## 改善箇所説明図

### 【基準不適合発生箇所】

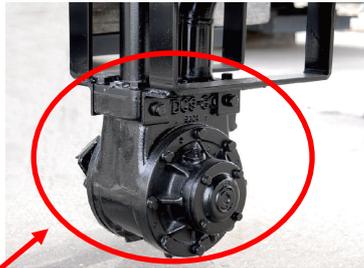
危険物(灯油・軽油)配送用のタンク車において、極低温時のベーンポンプ内軸シールの性能評価が不十分であったため、極低温状態では軸シールの追従性が悪くなり、シール性能が低下するものがある。そのため、極低温の環境下で、危険物の排出操作を行うと、ベーンポンプにより加圧された危険物が軸シールからベーンポンプのベアリング部に浸入し、ベーンポンプのリリーブフィッティング部から漏れだし、最悪の場合、漏れた危険物が、排気管等の高温部に付着することで発火し、車両火災に至るおそれがある。

全車両、ベーンポンプを対策品に交換する。
